佐久市野沢会館（佐久市生涯学習センター）改築基本設計（案）

に関する意見募集の実施結果

佐久市野沢会館（生涯学習センター）基本設計案（平面計画図）の変更について

変更後 平面計画図 [1階]

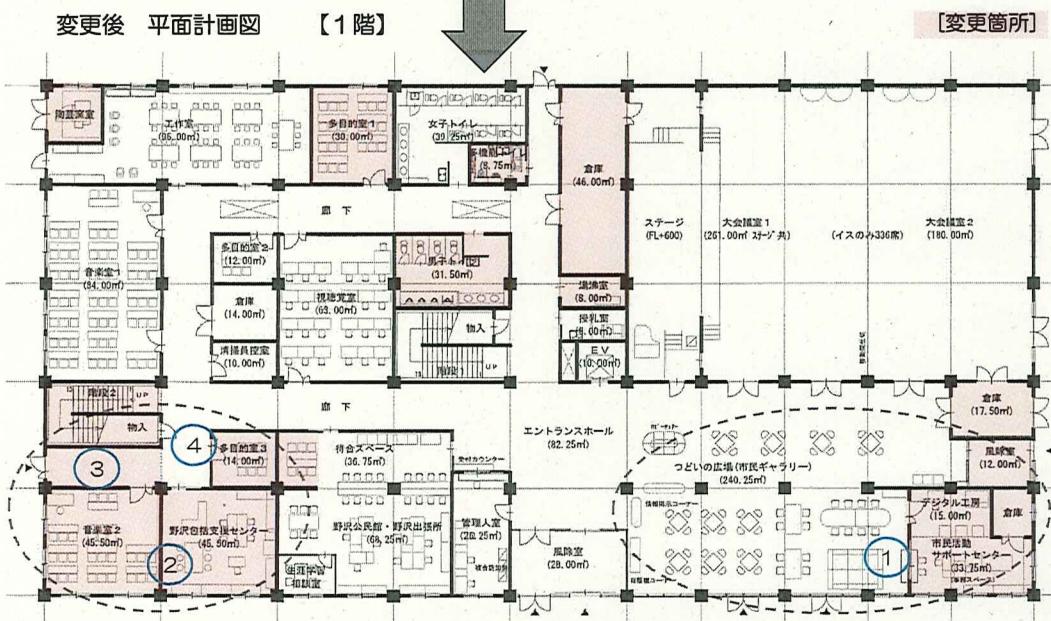
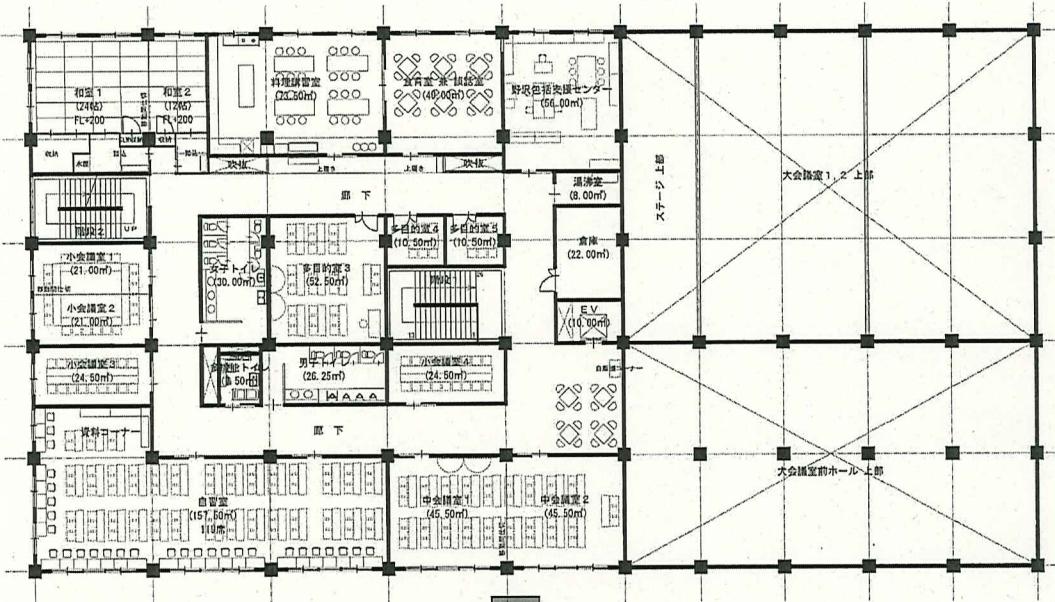
①「市民活動サポートセンター」「デジタル工房」 配置変更

②「野沢包括支援センター」「音楽室2」 配置変更

③ 西側出入口（避難口）新設

④ 多目的室 増設

「つどいの広場」東側へ配置し、誰もが自由に参加できるよう様々なイベントや多世代交流、講座、学習会などを行い「つどいの広場」を有効活用する。

市民活動サポートセンターとデジタル工房の配置替えに伴い配置変更した。

※行政関係を1階へ音楽室を西側へそれぞれ整理

避難経路を考慮し西側へ出入口（避難口）を新設した。この新設に伴い「階段2」を併せ配置変更した。

「多目的3」を個室として1室増設した。
面積：約14m²程度

当初 平面計画図 【2階】

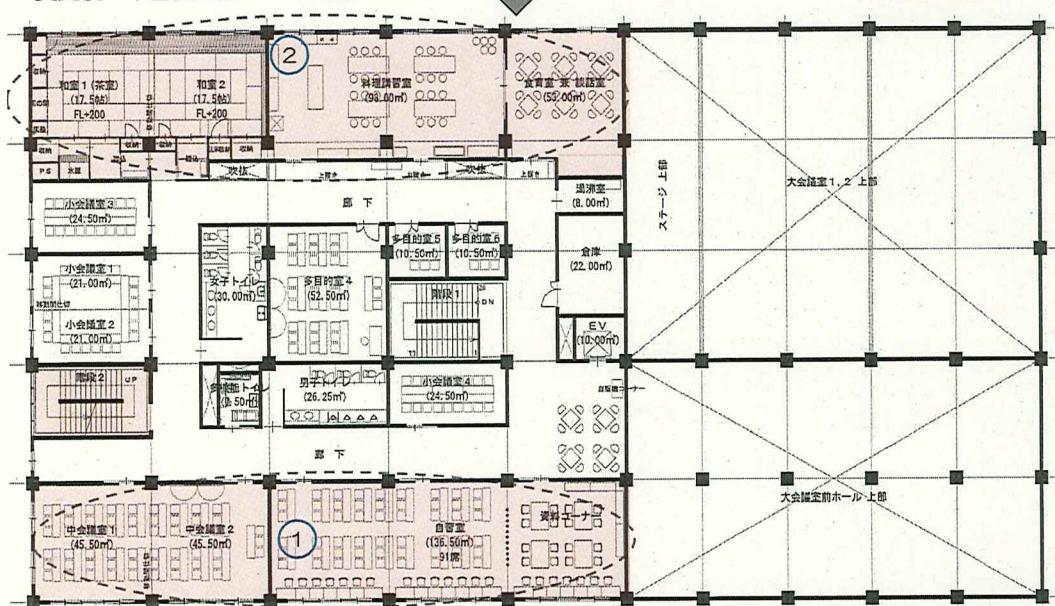
①「自習室」「中会議室」配置変更

②「和室」「料理講習室」面積増

自習室内の資料コーナー利用者は直接出入りが可能となるよう配置替えをしました。

「野沢包括支援センター」の配置替えに伴い変更した。
 「和室1」は、「茶室」としても利用できるよう動線に配慮し、機能(床の間、水屋等)を充実した。
 また、「和室2」の面積が手狭であったため、「和室1」とほぼ同規模となるよう面積を確保した。
 「料理講習室」は、調理備品や調理作業等の動線を考慮し面積を確保した。
